Hvidbog over høringsbidrag indkommet i forbindelse med en forudgående høring vedrørende Blandet bolig- og erhverv - Kullinggade 29

Bilag 4: Hvidbog - Plan- og Lokalsamfundsudvalget møde d. 3. december 2024

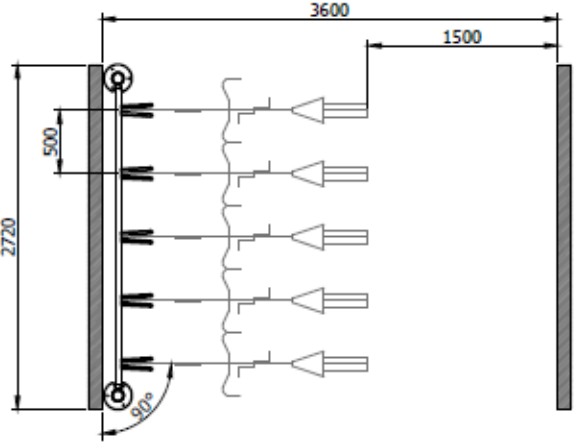
6.4	<p>Høringssvaret spørger om der vil blive udført en mere grundig trafikundersøgelse? Det mener, at der bør udføres en grundigere trafikundersøgelse, så beslutningen kan træffes på et bedre grundlag.</p>	<p>Der vil ikke blive udarbejdet en ny trafikanalyse for kvarteret på baggrund af planlægning for Kullinggade 29 alene. Se høringssvar 2.3</p>	<p>Høringssvaret giver ikke anledning til ændringer i planforslaget</p>	<p>Trafikale forhold</p>
Nr. 7	<p>Høringsbidragets indhold</p>	<p>Administrationens bemærkninger</p>	<p>Forslag til videre proces:</p>	
	<p>Høringssvarets forslag handler dels om ønsker til ændringer jf. nyt forslag til placering af adgang til parkeringskælder og dels om tekniske detaljer, arkitektur, og materialevalg, hvor der ønskes større fleksibilitet i lokalplanen for at sikre flere løsningsmuligheder.</p>	<p>Der er i høringssvaret indkommet ønske om væsentlige ændringer i bygherres projektforslag, der ligger til grund for lokalplanforslaget – fortrinsvis i byggefelt 1 mod Kullinggade og indenfor det fredede område.</p> <p>Administrationen har modtaget et høringssvar med forslag til ændring af adgangsforhold til parkeringskælder. Lokalplanforslagets mulighed for nedkørsel i åben grav umiddelbart syd for den italienske villa kan ikke accepteres indenfor det fredede område af Slots- og Kulturstyrelsen.</p> <p>Bygherrer ønsker derfor, at der gives mulighed for to portåbninger i ny bebyggelses stueetage mod Kullinggade, med mulighed for ind- og udkørsel fra Kullinggade. Det er ikke hensigten at cyklister skal tilgå delområde B via parkeringskælder, men via det fredede område nord for ny bebyggelse.</p> <p>Administrationen anbefaler at ændre placeringen af ind- og udkørsel til delområde B fra 'Vej B' til en strækning på 50 m jf. nyt kortbilag 5, hvor en ind- og</p>	<p>§ 5.2 Vejadgang til lokalplanområdet skal ske fra Kullinggade via eksisterende overkørsel til lokalplanområdet mod nord (vej A) samt adgangsgivende indkørsel midt på lokalplanområdet (vej B).</p> <p>Dog er der mulighed for at anlægge en ny alternativ ind- og udkørsel (vej C) mod syd.</p> <p>Hvis vejadgang B til delområde B ikke kan realiseres, anvendes alternativt vejadgang A. Hvis vejadgang fra vej A til delområde B ikke kan realiseres, kan anlægges en ny adgangsgivende vej C til delområde B.</p> <p>§5.2 ændres til: <i>Vejadgang til lokalplanområdet skal ske fra Kullinggade via eksisterende overkørsel til lokalplanområdet mod nord (vej A) og via adgangsgivende ind- og</i></p>

<p>udkørsel kan placeres et vilkårligt sted på en strækning, hvis oversigt m.v. kan opnås. Alt efter hvor vej-adgangen i forbindelse med projektering/adgangstilladelse placeres, har dette konsekvenser for antallet af parkeringspladser på Kullinggade det vil være nødvendigt at nedlægge. Antallet er ikke undersøgt, da det afhænger af placeringen, der vil formentlig være tale om flere end tidligere beskrevet ved adgang B. Administrationen kan oplyse at oversigtsforhold skal svarende til 93 meter i begge retninger uden faste genstande højere end 0,5 meter over kørebanen (målt når bilen holder plant i niveau med Kullinggade) og en rampe til kælder skal mht. hvileafstand og maks. hældning opfylde vejregler for kryds. Vej C udgår og kortbilag 5 tilrettes. . Illustrationen på bilag 6 udskiftes med ny situationsplan fra bygherrer.</p> <p>Administrationen anbefaler at lokalplanforslaget jf. nyt forslag tilrettes så lokalplanforslagets vej B (eksisterende adgang syd for den italienske villa) fjernes og erstattes af en pladsdannelse med beplantning og mulighed for ophold. I den udstrækning Slots- og Kulturstyrelsen tillader det, er det hensigten at arealet udformes med udgangspunkt i stedets historie som have i tilknytning til den italienske villa.</p> <p>Hvis en ind- og udkørsel placeres i stueetagen på hjørnet af ny bebyggelse overfor den italienske villa, vil det betyde at stueetagen mod villaen vil fremstå lukket uden vinduer og beboelse. Administrationen</p>	<p><i>udkørsel fra Kullinggade til delområde B, placeret et vilkårligt sted indenfor strækning B vist på kortbilag 5. Der må maksimalt være to ind- og udkørsler fra Kullinggade til lokalplanområdet.</i></p> <p><i>Tilføjes i note: En ny ind- og udkørsel fra Kullinggade til lokalplanens delområde B skal udføres trafiksikkert med tilstrækkelig oversigtforhold der opfylder vejregler for kryds, evt. krav til at afventende biler skal holde på egen matrikel og ikke på Kullinggade samt adgang for beredskab/ambulance mv.</i></p> <p>§ 9.7 tilføjes følgende tekst: <i>Hvis en ind- og udkørsel til delområde B placeres i stueetagen på hjørnet af ny bebyggelse overfor den italienske villa, skal der anlægges en lommepark i form af et grønt opholdsareal med offentlig adgang, som skal indrettes med inventar til ophold.</i></p> <p><i>Facade og arealet der vender mod Den Italienske Villa, skal indbyde til ophold med referencer til den italienske villas historiske have, i form af f.eks. espalier, klatreplanter, bede med stauder og haveelementer som bænke og skulpturer.</i></p>
